From: Henrik Thinggaard
Sent: Tue, 30 Jan 2024 08:43:37 +0100
To: Land By og Kultur-Fællespostkasse
Subject: ?Bemærkninger til Lokalplan nr. 492 og Tillæg nr. 40, att. Thomas Gad?
Attachments: Videbæk område A og B.pdf, Videbæk Område C og D.pdf, Signaturbevis.txt

Vedrørende forslag til lokalplan nr.: 492 samt tillæg nr.: 40 til kommuneplan 2021-2033 for et område nord for Videbæk til solceller;
Nord for Videbæk
6920 Videbæk
Sagsnummer: 14.12.00-P16-16-24 samt 14.12.00-P16-17-24

Høringssvar vedr. forslag til lokalplan nr. 492 samt tillæg nr. 40 med miljøvurdering for et område til solceller nord for Videbæk

HØRINGSSVAR FRA ENERGINET ELTRANSMISSION A/S VEDR. FORSLAG TIL KOMMUNEPLANTILLÆG NR. 40 OG LOKALPLAN NR. 492 - SOLCELLEOMRÅDE NORD FOR VIDEBÆK - RINGKØBING-SKJERN KOMMUNE

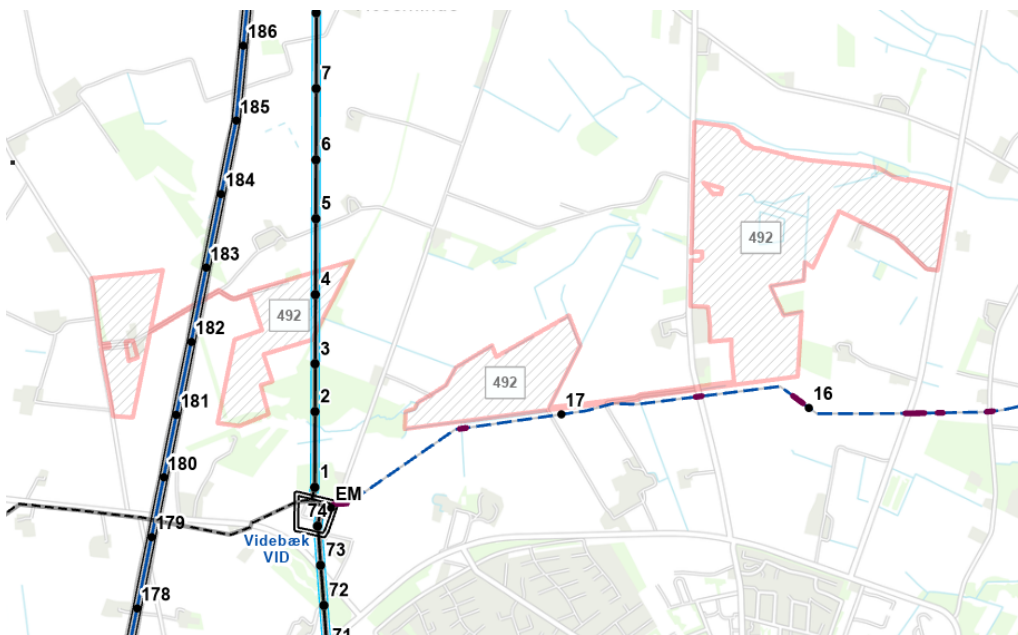
Eltransmission ejer og driver 150 kV luftledningen Videbæk-Idumlund, som går gennem delområde B i planområdet.

Eltransmission har bemærket, at den eksisterende 150 kV luftledning, som på nuværende tidspunkt går igennem rammeområde 00ta209, er indtegnet på kortbilag 2 i kommuneplantillægget.

- Der bør indsættes et afsnit vedr. Eltransmission i redegørelsen, der beskriver Eltransmissions eksisterende og fremtidige elanlæg i området, herunder at der er restriktioner i arealanvendelsen omkring dem.
- I kommuneplanramme 00ta209 bør der under "særlige bestemmelser" være en kort omtale af 150 kV luftledningen med tilhørende restriktioner, og at luftledningen forventes nedtaget i 2025.
- Eltransmissions kommende elanlæg (400 kV luftledningen samt 150 kV jordkablet) bør indtegnes på kortbilag 2 med signaturforklaring.

Eltransmission har bemærket, at den eksisterende 150 kV luftledning samt den kommende 400 kV luftledning er omtalt flere steder i lokalplanen, bl.a. på s. 10, 20 (servitut) og kortbilag 2. Eltransmission har dog følgende forslag til tilretninger, der skal sikre hensynet til elanlæggene på lokalplansniveau:

- På s. 18 i lokalplanen under "Tilladelser eller dispensationer" bør det tilføjes, at enhver tilstandsændring i servitutablet for Eltransmissions elanlæg kræver en dispensation fra Energinet Eltransmission A/S.
- I lokalplanens § 5 bør der være en omtale af 150 kV luftledningen og friholdelsen af servitutablet indtil luftledningen er nedtaget. Friholdelse af servitutablet bør også indtegnes i kortbilag 3.
- Det kommende 150 kV jordkabel umiddelbart syd for delområde C og D jordkabel bør omtales i redegørelsen og indtegnes på kortbilag 3.
- Den kommende 400 kV luftledning bør indtegnes på kortbilag 3.

Eltransmission understreger, at beplantning og opsætning af hegn i 150 kV luftledningens servitutablet kræver en dispensation. Der tillades ikke beplantning med træer og buske, der bliver mere end 3 m høje. Ift. indhegning skal det sikres, at Eltransmission har adgang til luftledningen i solcelleområdet.
